**Enquête publique relative à la demande d'autorisation environnementale déposée par la société BEGE Travaux Publics Location (SBTPL) pour l'extension de la carrière "Piton Villers" (roches basaltiques et scories) et l'exploitation d'une installation de concassage, chemin des sports mécaniques commune du Tampon.**

Arrêté N°2021-2481 / SP Saint Pierre / BATEAT en date du 30 novembre 2021.

Enquête réalisée du 17 janvier 2022 au 16 février 2022.

**Planche1: Localisation des extensions par augmentation de la profondeur et par augmentation de la surface**

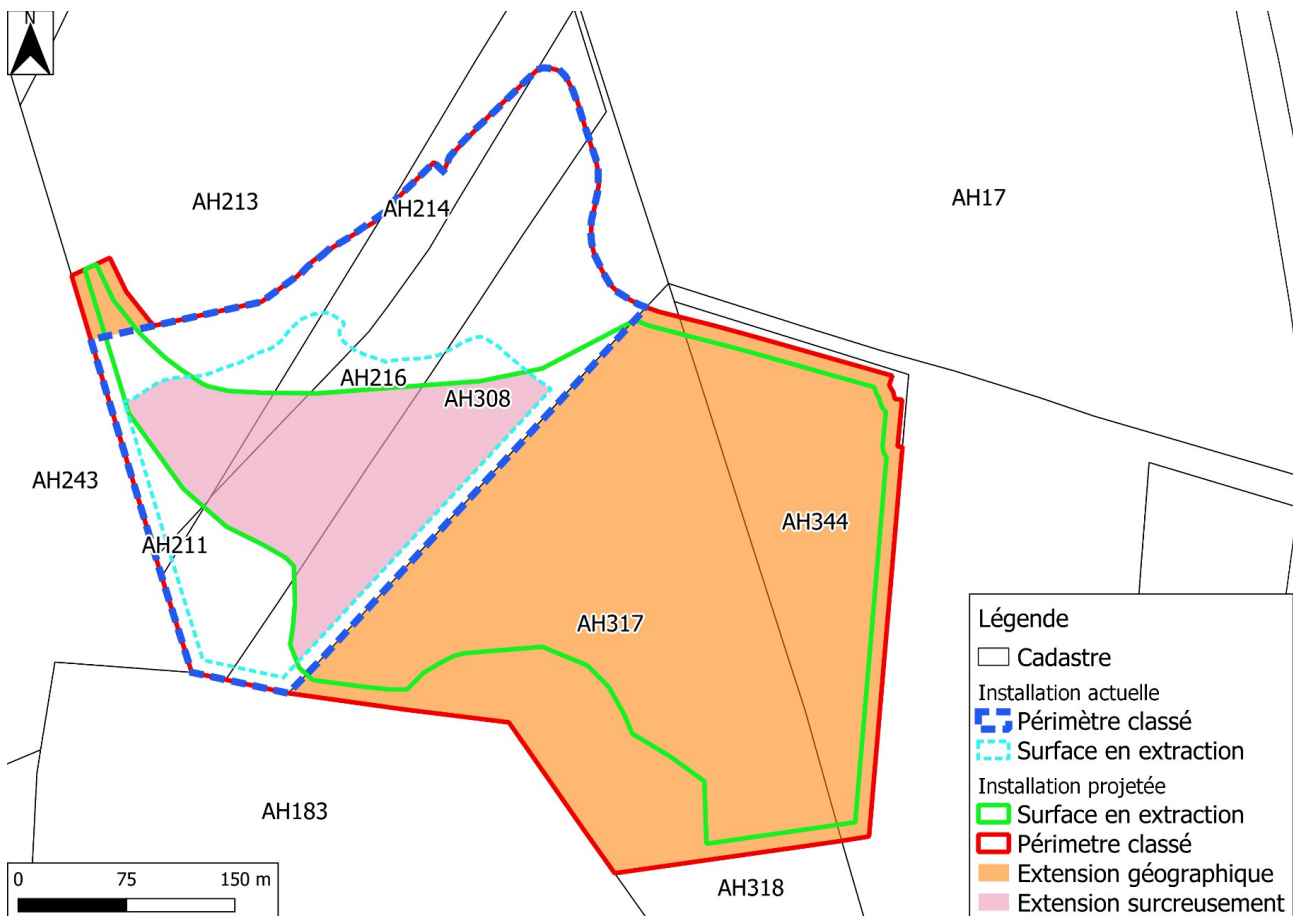
1. Dans son avis du 12 octobre 2021 (page 4), la MRAe souligne que la SBTPL exploite une carrière de matériaux sur les parcelles AH 211, 213, 214, 216 et 308 et précise que la demande d'autorisation concerne l'extension sur les parcelles AH 213, 317 et 344.

Or, il est mentionné dans le dossier administratif et technique (paragraphe 4.2.2, tableau 6) que le projet concerne l'ensemble des parcelles avec une extension de 2 types (paragraphe 4.3):

- par surcreusement des cotes actuellement autorisées pour les parcelles AH 211, 213, 214, 216 et 308;

- par extension géographique pour les parcelles AH 213, 317 et 344.

Question: Pourriez-vous apporter plus d'informations à ce sujet?

La carrière est actuellement exploitée sur les parcelles AH 213 (en partie), 211, 214 (en partie), 216 (en partie) et 308 (en partie).

Le projet est concerné par deux types d'extensions :

- Une augmentation de la profondeur exploitée au droit des parcelles déjà exploitées sans augmentation de surface de la zone en extraction. Ce surcreusement est considéré comme une extension de la carrière au sens du code de l'environnement (en rose sur la planche ci-dessous).
- Une augmentation de la surface en extraction, sur les parcelles AH 317 et 344 (encore non exploitées) et sur une partie de la parcelle AH 213 qui n'était, jusque-là, pas exploitée (en orange sur la planche ci-dessous).

Il semblerait que la MRAe n'ait pas considéré l'extension par surcreusement dans son résumé du projet.
